PIANO ATTUATIVO DI INIZIATIVA PRIVATA - AREA 12/02 - AT4a.

RELAZIONE GEOLOGICA

INTEGRAZIONE RICHIESTA DALLA PROVINCIA CON NOTA PROT. 65997 DEL 14/07/2009

Rif. n° 1468/c
Luglio 2009

Fig.1

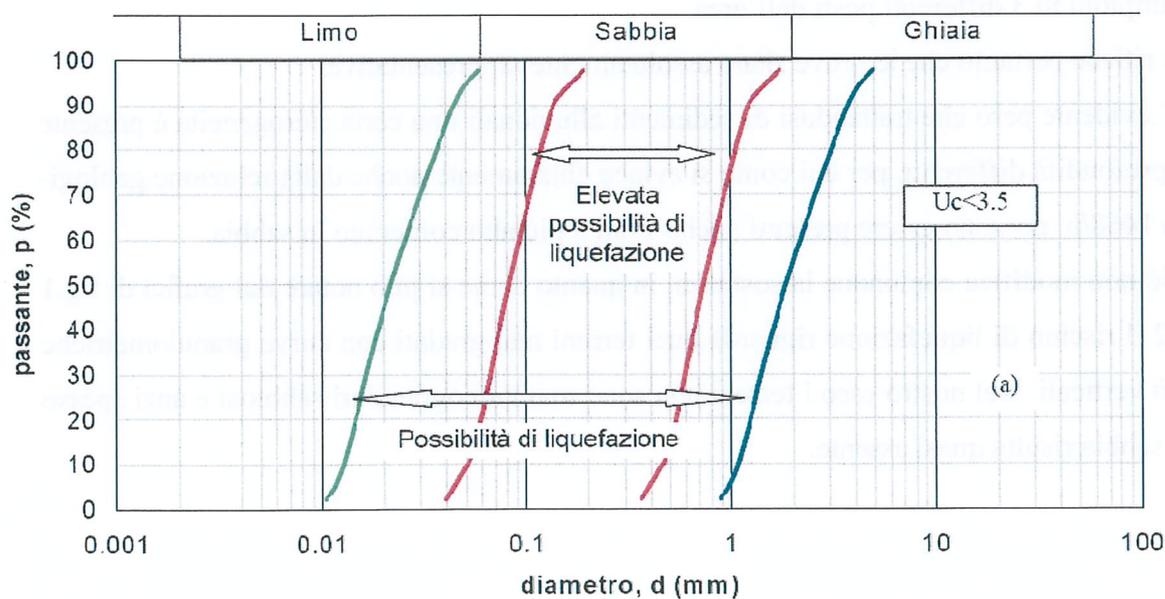
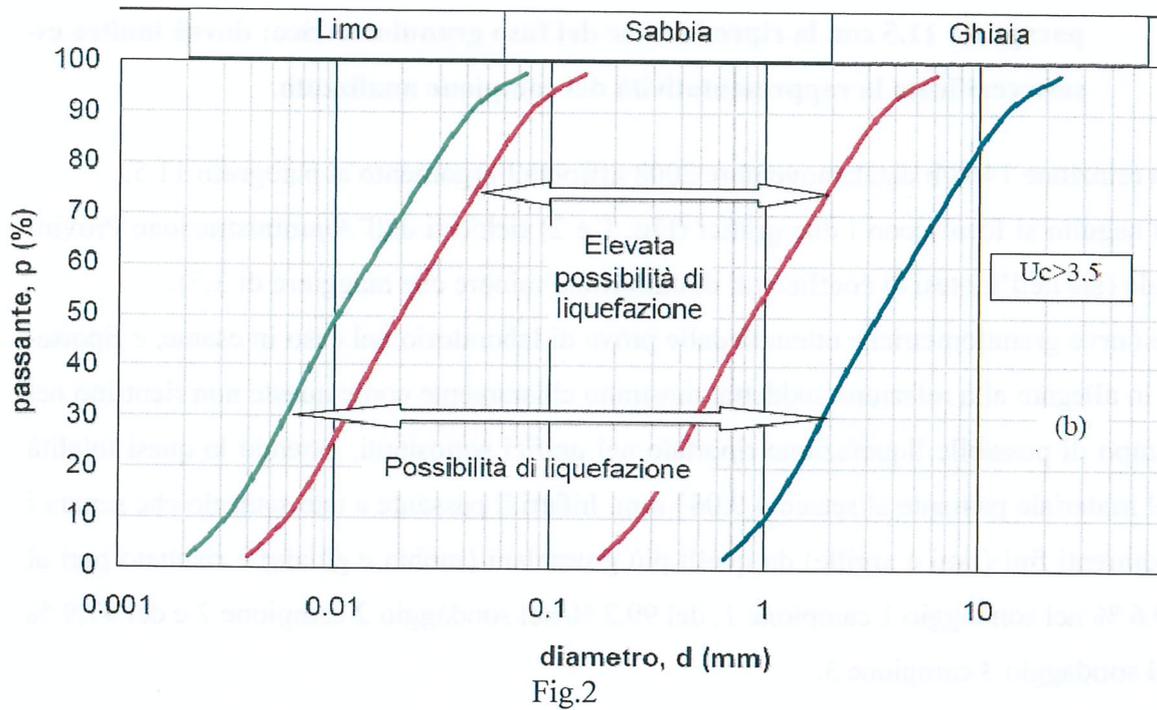
- a) **Valutazione del potenziale di liquefazione: manca il grafico menzionato al paragrafo 11.5 con la riproduzione del fuso granulometrico; dovrà inoltre essere verificata la rappresentatività del campione analizzato.**

Di seguito si forniscono i due grafici (Fig. 1 e 2) richiesti dall'Amministrazione Provinciale (sia nell'ipotesi di coefficienti di uniformità minore che maggiore di 3,5).

Le curve granulometriche ottenute dalle prove di laboratorio nel caso in esame, e riportate in allegato alla relazione suddetta, mostrano chiaramente come queste non rientrino nel campo di possibile liquefazione riportato nei grafici sottostanti, essendo la quasi totalità del materiale passante al setaccio 0.063 mm. Infatti il passante a tale setaccio che separa i sedimenti fini (limi e argille) da quelli più grossolani (sabbia e ghiaia) è risultato pari al 99,6 % nel sondaggio 1 campione 1, del 99,2 % nel sondaggio 2 campione 2 e del 97,9 % nel sondaggio 3 campione 3.

Ciò non modifica comunque la sostanza, in quanto come si può notare dai grafici di fig. 1 e 2 il rischio di liquefazione riguarda quei terreni mal gradati con curve granulometriche più verticali. Nel nostro caso i terreni non sono mai monogranulari sabbiosi e anzi spesso la sabbia risulta quasi assente.

Fig.3

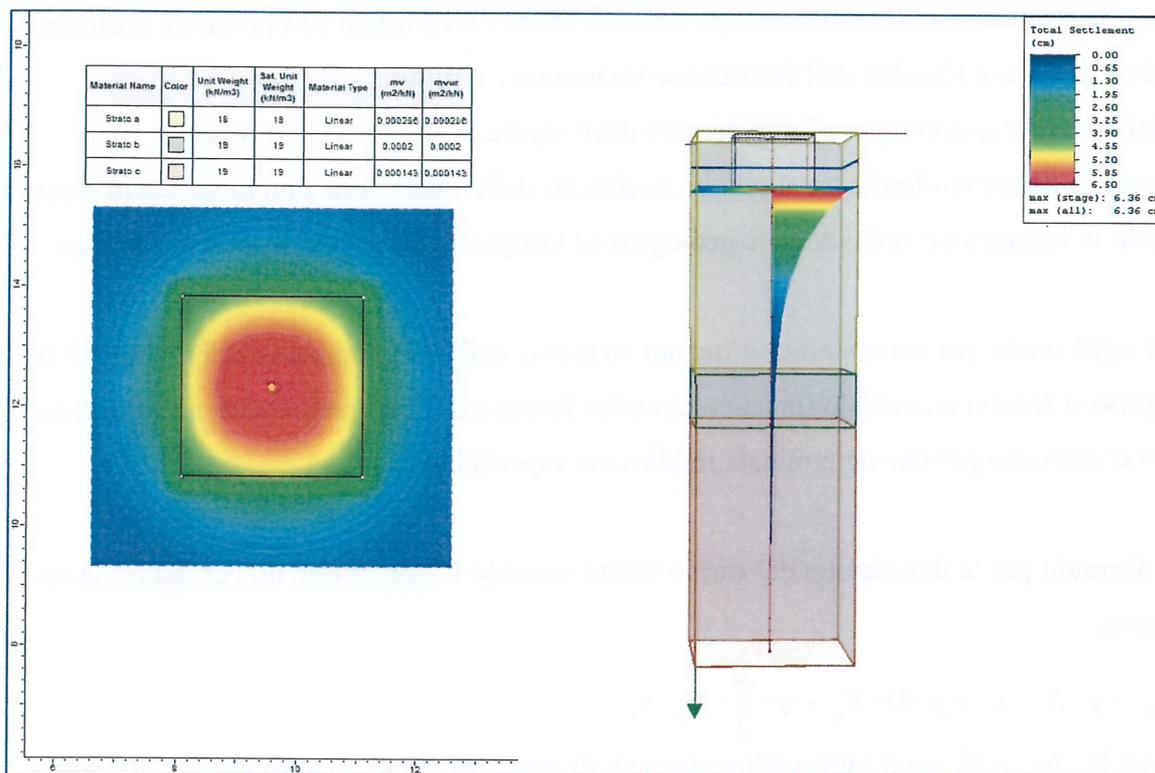
- b) **Si chiede di fornire una prima stima dei carichi ammissibili e relativi cedimenti attesi; in caso di adozione di fondazione profonde. Andrà indicata la litologia in cui queste verranno attestate e relative profondità.**

Per quanto riguarda la stima dei cedimenti si fa invece riferimento ad un carico di esercizio Q_e di circa 100 kPa.

Il calcolo condotto con l'ausilio del software Settle 3d della Rocscience evidenzia cedimenti dell'ordine dei 6 cm (fig.3).

Qualora in fase esecutiva tali cedimenti non dovessero risultare compatibili con la struttura prevista si dovrà provvedere o a modificare la geometria dei plinti o a consolidare il terreno di fondazione.
